벽오고문헌관(가칭) 신축 건축공사(조경, 토목, 기계, 장애인 편의시설 포함) 질의에 대한 답변

2025. 9. 18. 자.

벽오고문헌관

A-185

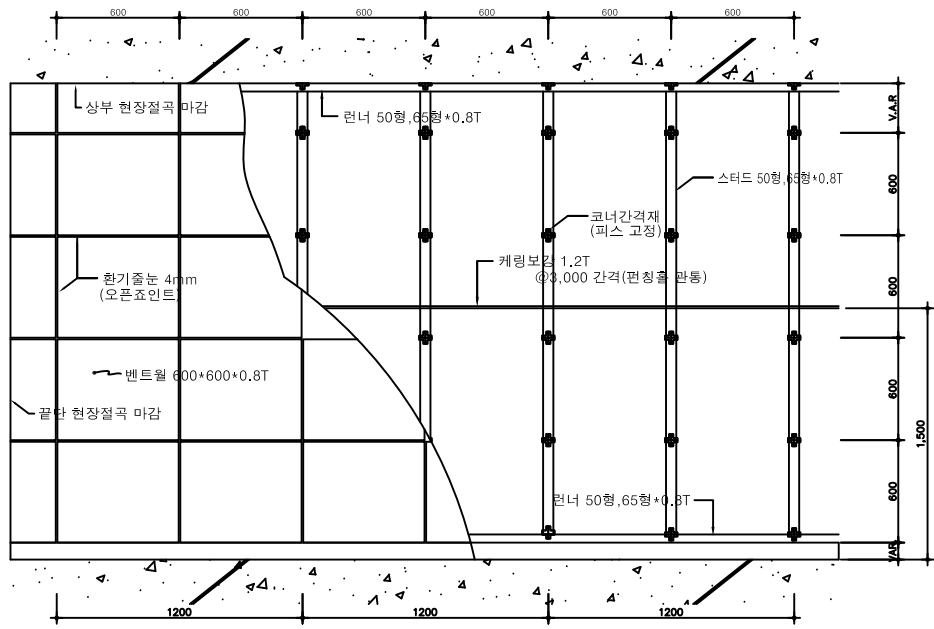
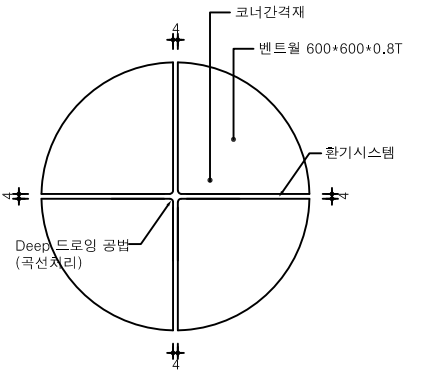
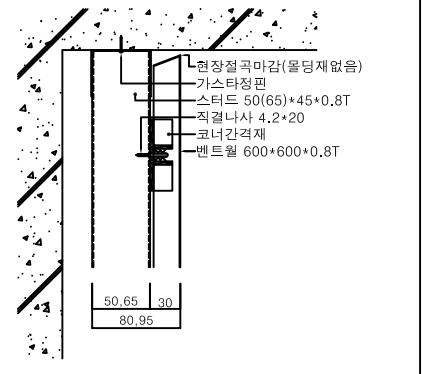
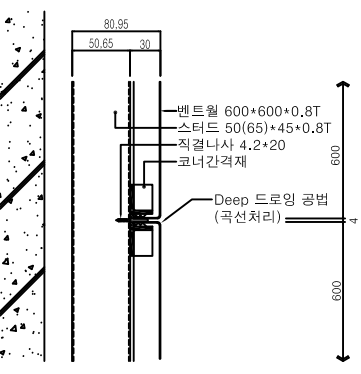
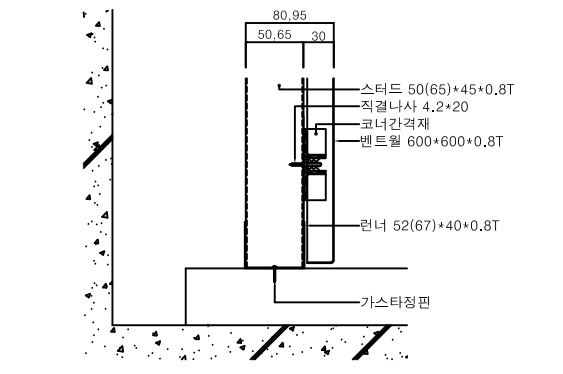
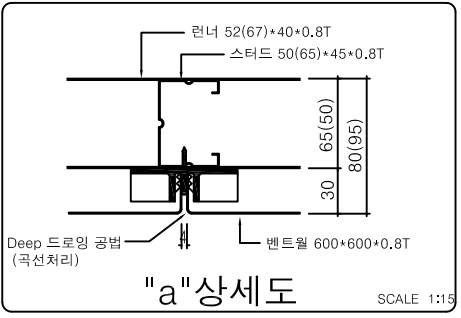
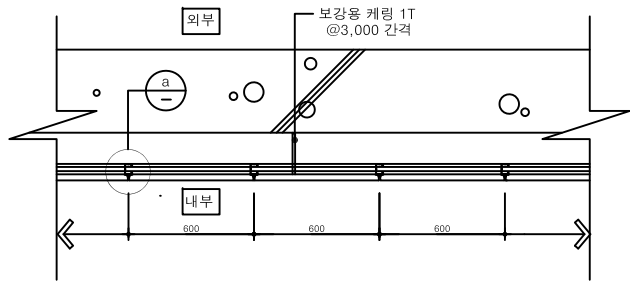
연번	질 의 내 용	답 변 내 용	비 고
1	※ 관련: 내역서0104. 04. 안전관리비 ▷ 교통소통 및 안전시설 설치와 관련 특별한 기준이 있는지요?	▶ 건설기술진흥법 제 63조(안전관리비용) 참고하시기 바랍니다.	
2	※ 공내역서 비고 견적단가 품목 ▷ 견적업체 연락처는 알 수 있는지요?	▶ 견적업체의 연락처는 제공하지 않으며, 낙찰업체에 한하여 설계용역업체에서 설계시 받은 견적서를 제공해 드립니다.	
3	※ 관련: 원가계산서 ▷ 하수원인자부담금은 견적에 포함여부?	▶ 원가계산서에 하수원인자부담금은 발주처에서 납부하는 금액으로 입찰시(견적)에는 제외하셔야 합니다.	
4	※ 도면번호 A-037 (DW1) ▷ 불연강판공간벽시스템의 0.8t시공 구조를 상세도면 여부?	▶ 상세도면을 추가하여 첨부하오니 참고하시고, 제품은 (주)벽산 벤트월 동등이상으로 하시기 바랍니다.
